2014年8月4日提出の「石木ダム建設事業の事業認定に関する反論書」の追加

3 「流水の正常な機能の維持」の不要性

図-新9

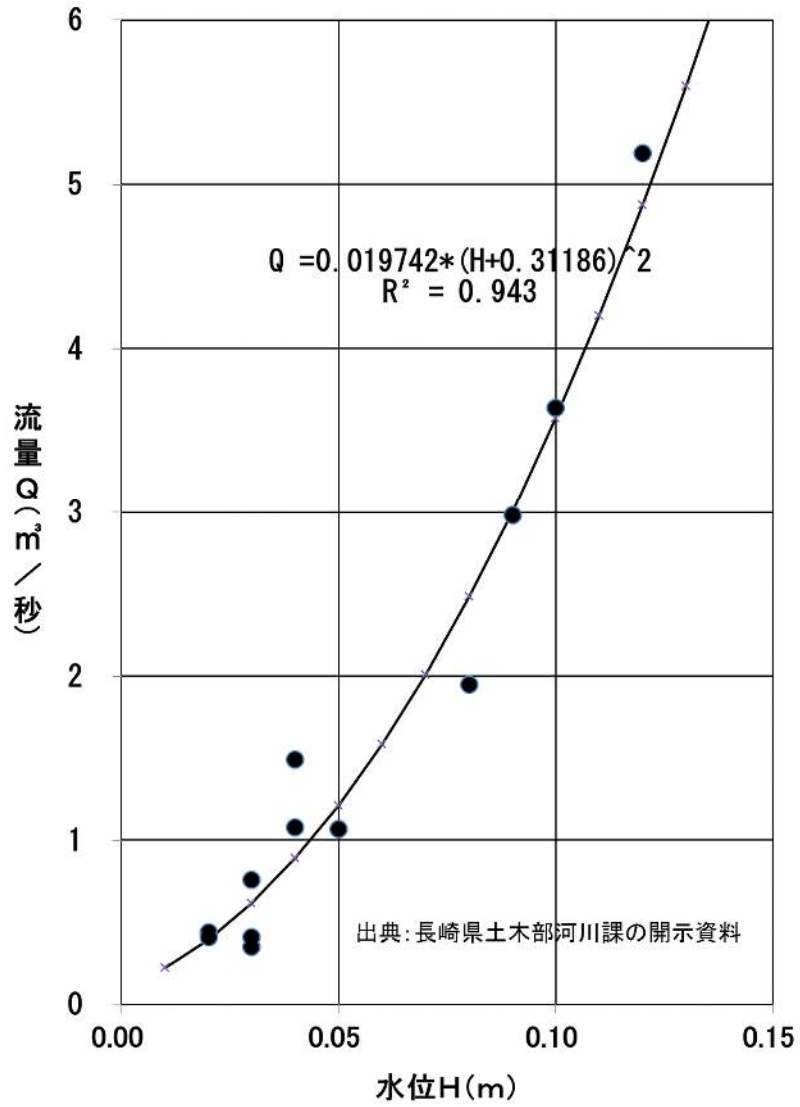
このうち、渇水が問題になった平成19年度について水位と流量の関係を見たのが次ページの**図一新9**である。平成19年度は水位と流量の間に比較的高い相関関係がみられる。このような観測データから作成した水位流量関係式を使って、毎日の水位観測値から毎日の流量を求めているのであり、観測精度が悪いと決めつけられるものではないことは明らかである。

その観測データを見れば、山道橋地点の流量は、確保すべき正常流量を下回ることはないのであるから、石木ダムの「流水の正常な機能の維持」の目的が意味を持たないことは明白である。
